改善箇所説明図

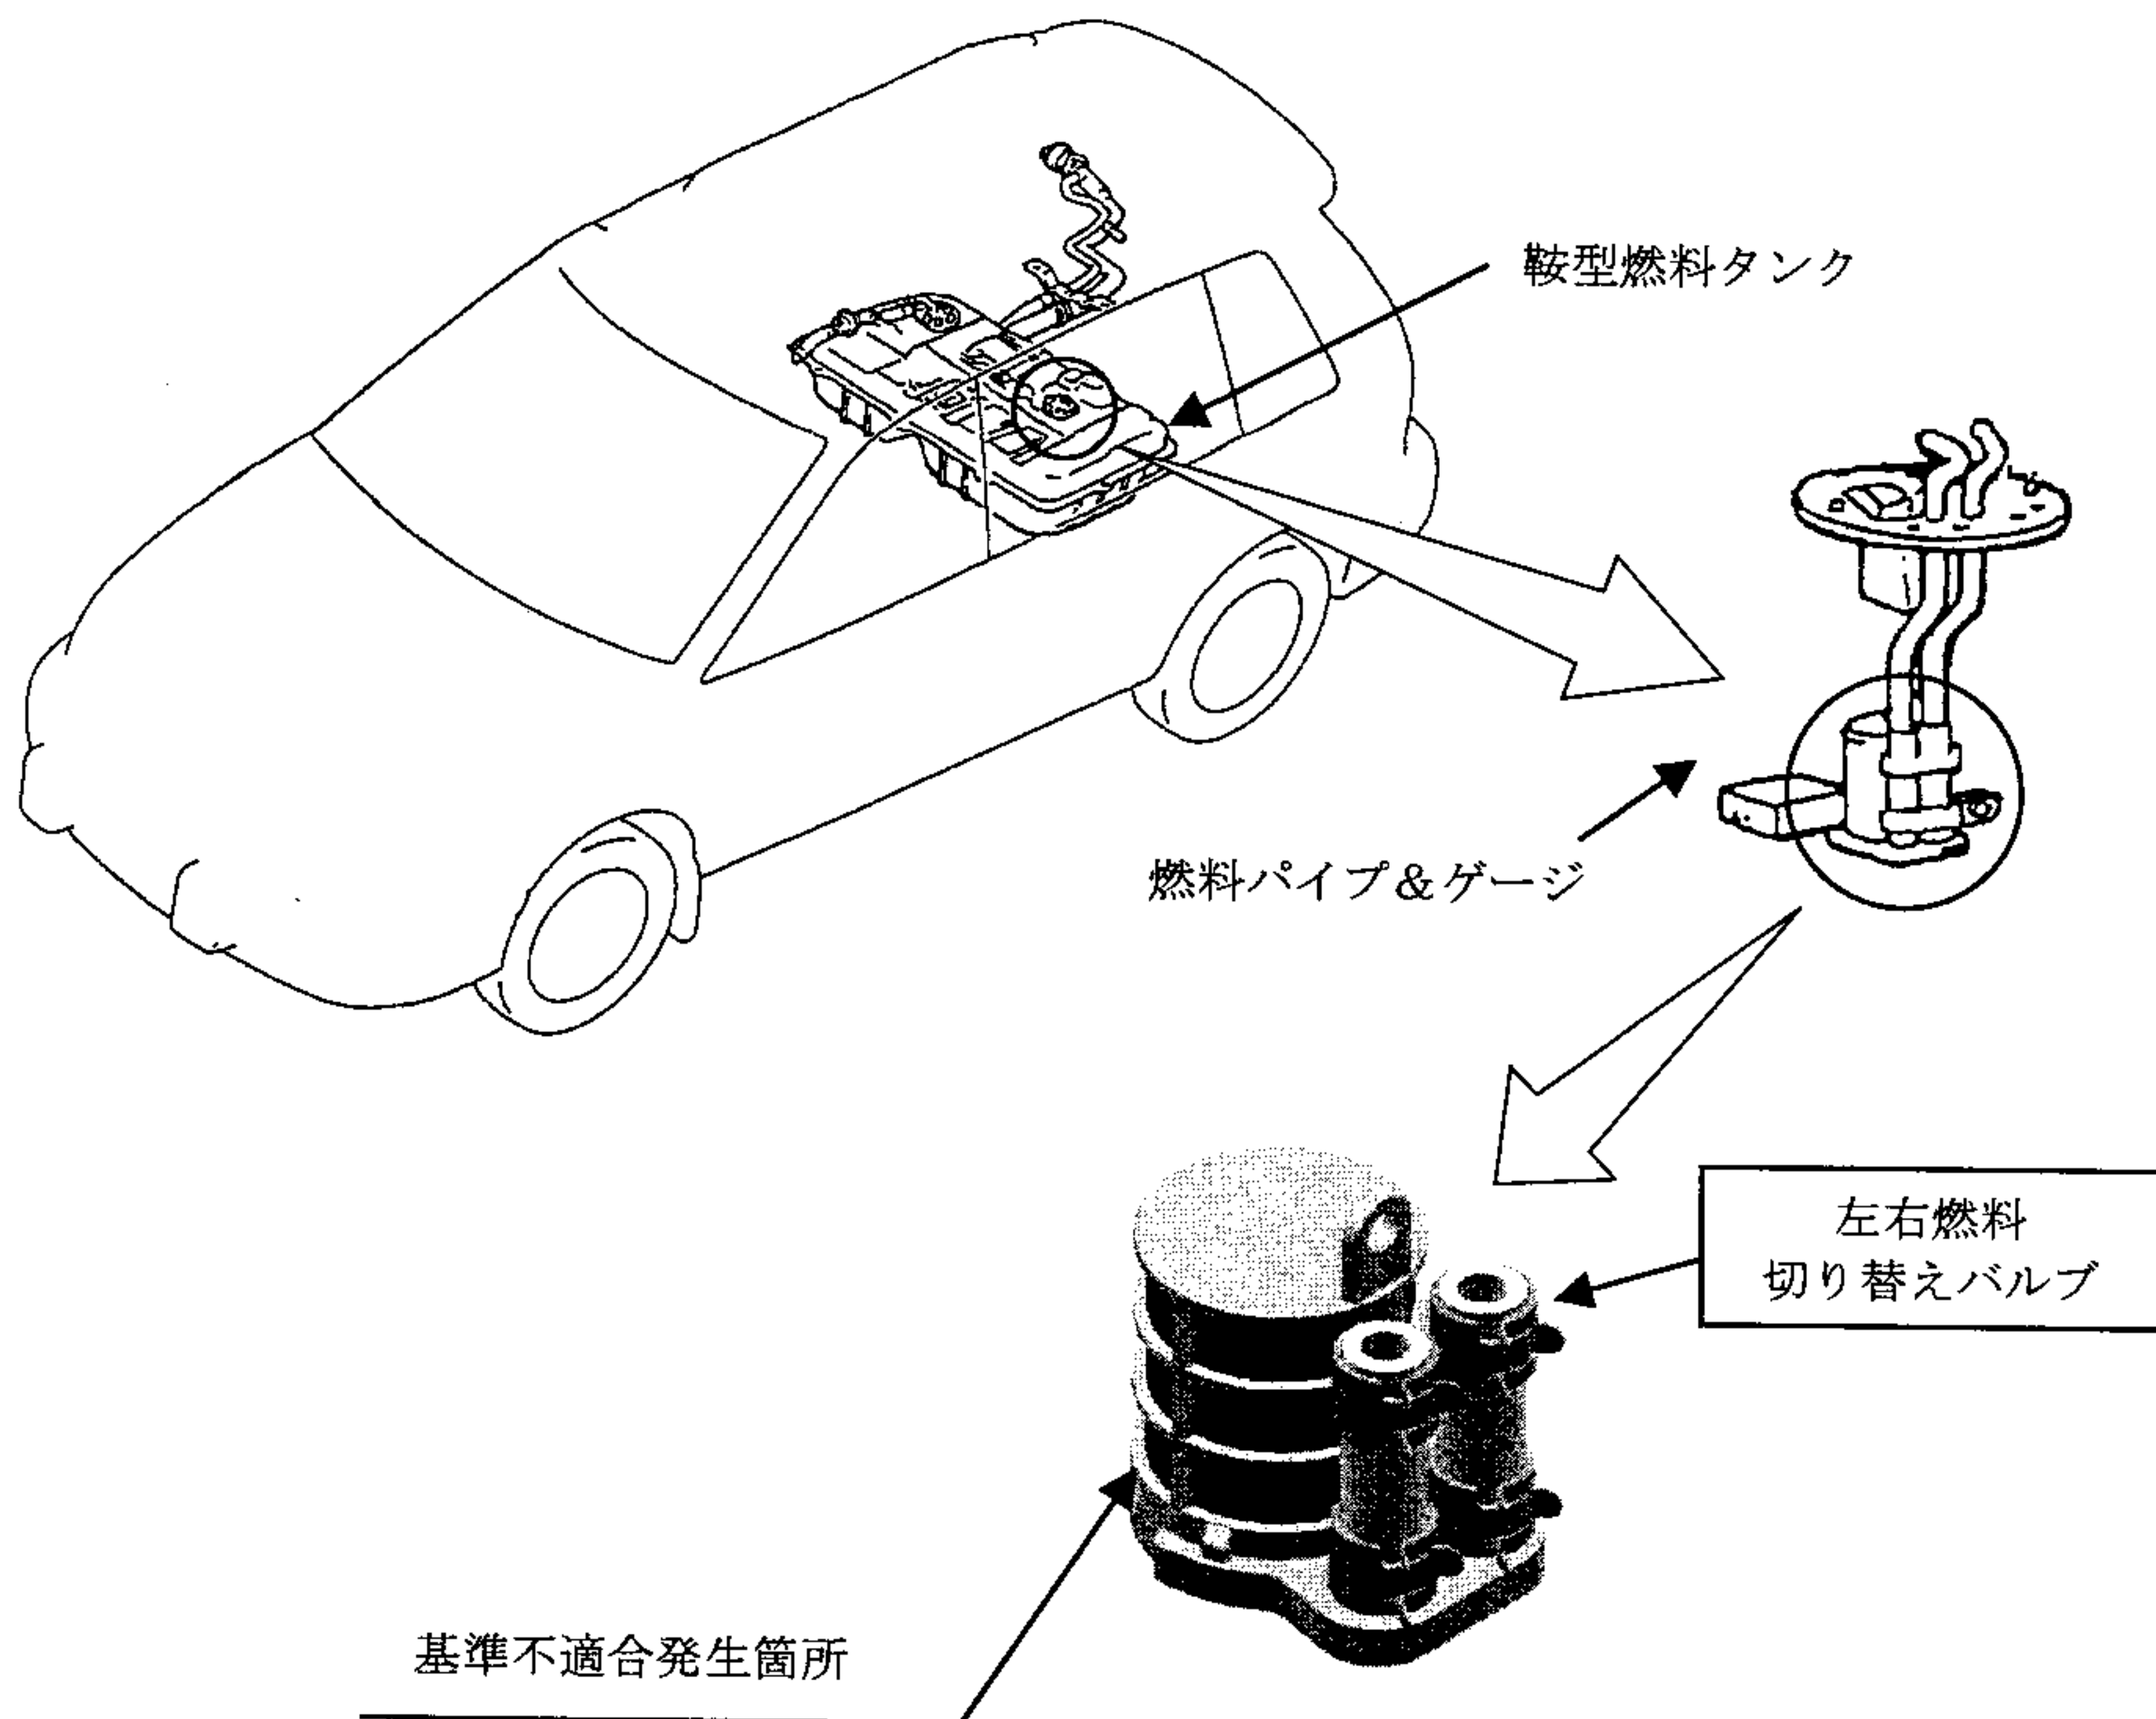
鞍型燃料タンク内の左右燃料切り替えバルブの構造が不適切なため、燃料残量が $1/4$ 以下での走行時、当該バルブが車体振動により共振し、シール不良となる場合がある。そのため、燃料系統にエアが混入しエンジン不調となり、最悪の場合、走行中エンストするおそれがある。

全車両、当該バルブを対策品と交換する。

(対策品の供給に時間を要することから、全使用者に不具合内容の周知及び使用上の注意喚起を行い、後日、改善作業を実施する)
